TANGENZIALE EST - OVEST DELLA CITTA' DI NAPOLI PERIZIA DI VARIANTE N°2

INSERIMENTO DI BARRIERE ANTIFONICHE
NEL TRATTO FUORIGROTTA - CAMALDOLI

GALLERIA ARTIFICIALE TRA I CAVALCAVIA
DI VIA PIAVE E DEL PARCO PARVA DOMUS

RELAZIONE TECNICA ILLUSTRATIVA

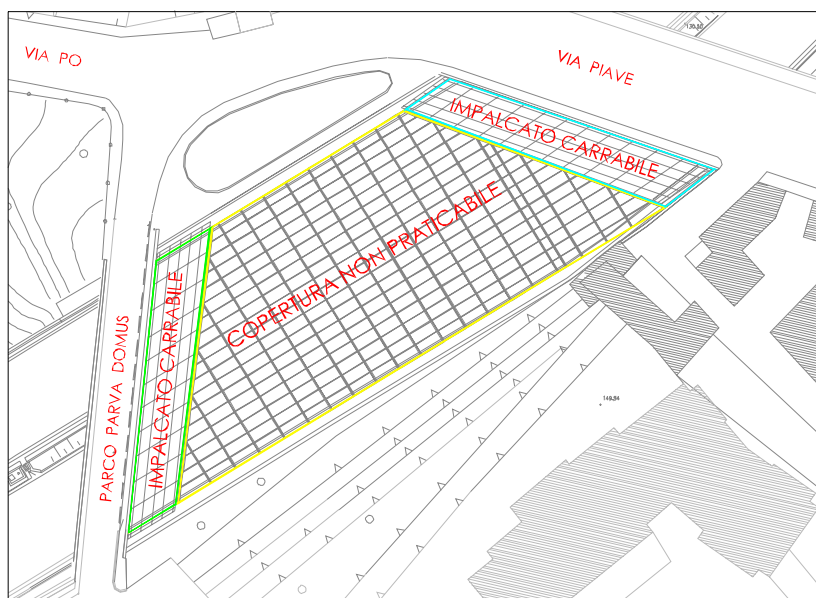
Le dimensioni dei fusti e dei plinti [come si evince dai grafici progettuali] ingombravano una porzione significativa delle carreggiate sia in direzione Pozzuoli che in direzione Capodichino.

Di conseguenza per la realizzazione del progetto originario risultava necessario effettuare un restringimento continuativo nel tempo delle due carreggiate con perdita delle corsie di sorpasso da ambo i lati per ricavare lo spazio necessario all'esecuzione degli scavi di fondazione ed alla movimentazione dei mezzi di cantiere.

Tale restringimento sarebbe stato di tipo permanente e sarebbe durato, secondo il crono programma, diversi mesi.
